Příloha č.1

Soupis zjištěných závad – fotodokumentace

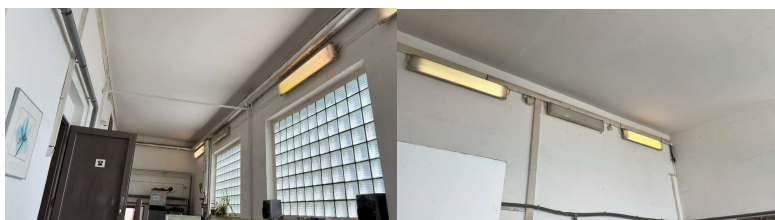
- 18) Zásuvka 400V 32A venkovní u svodu č.1 – U_n na L1 jen 68V – je v rozporu s ČSN 33 2000-6 ed.2:2017, čl.6.4.3.10

demontáž +montáž krabice

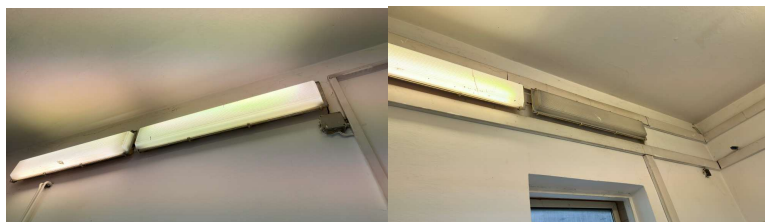
- 21) Úpravna – uvolněná zásuvka u umyvadla – je v rozporu s ČSN 33 2130 ed.4:2024, čl.4.1, bod b)
